Høring - 7 småkraftverk i Voss kommune

Kommunestyret har behandlet saken i møte 16.03.2017 sak 16/17

Uttale til "småkraftpakke Voss" 2016

Eksisterende kraftstasjon og inntaksdam

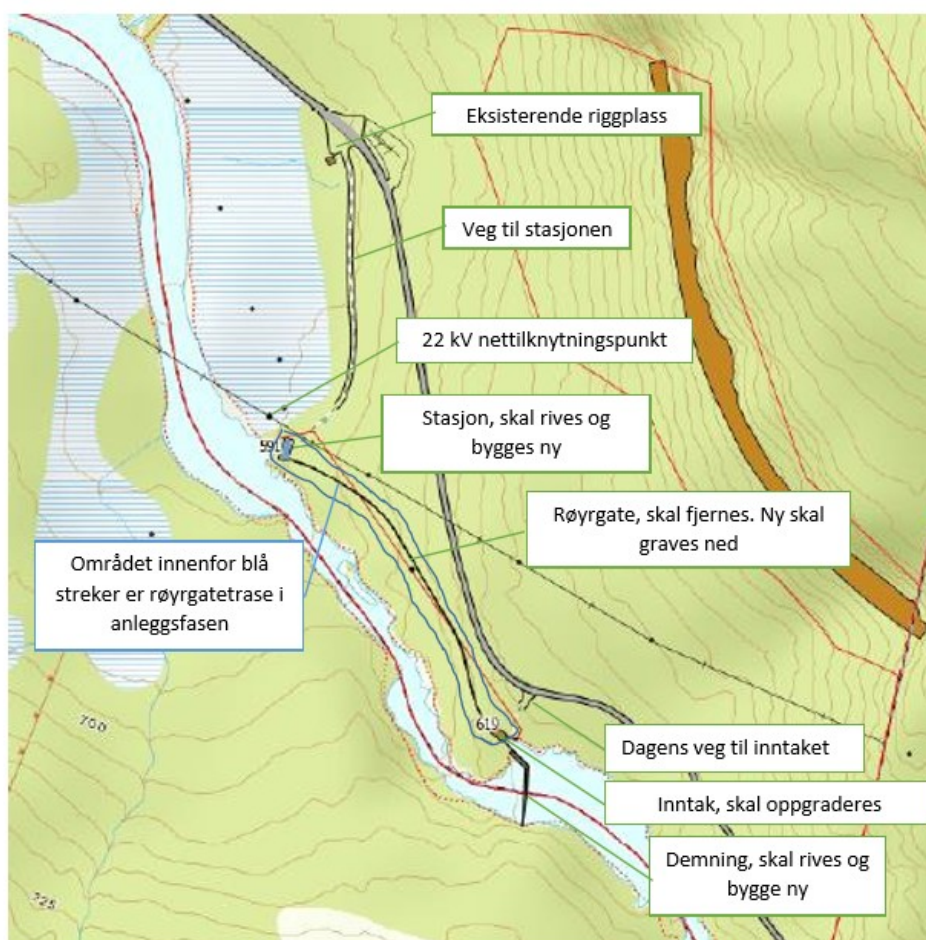
Utbygginga er ei oppgradering av eit eksisterande kraftverk med tilsvarande inngrep på dei same plassane som før. Utbygginga ligg ved vegen til Upsete og like over Ungdomsherberge og andre tekniske inngrep (kraftline). Dagens røyrgate i dagen vil bli erstatta med ei nedgraven røyrgate.

Det er ikkje registrert raudlisteartar eller truga naturtypar i tiltaks- og influensområdet. Linerle og fossefall er knytt til vassdraget langs Kleivelvi, men slepp av minstevassføring vil truleg medføre liten påverknad på desse artane. Det er forventa at fisk oppstraums influensområdet kan sleppa seg nedover i tiltaksområdet. Konsekvensen for fisk og akvatisk miljø vert vurdert til ubetydeleg.

Administrasjonen meiner at opprusting av Kleivelvi kraftverk etter hovudalternativet er eit godt tiltak for meir effektiv produksjon av fornybar kraft. Det bør vurderast å montere reirkasser for fossefall i samråd med biolog. Revegetering bør ta utgangspunkt i stadeigen vegetasjon. For å unngå direkte avrenning frå boremassar og sprengstein kan det vere hensiktsmessig å etablere sedimenteringsbasseng under anleggsperioden. Alt avfall frå anlegget må fjernast og leverast godkjent avfallsmottak etter byggeperioden er over.

6. Voss kommune vil tilrå at det blir gjeve konsesjon til bygging av Tverrelvi kraftverk
 7. Voss kommune vil tilrå at det blir gjeve konsesjon til bygging av Kleivelvi kraftverk.
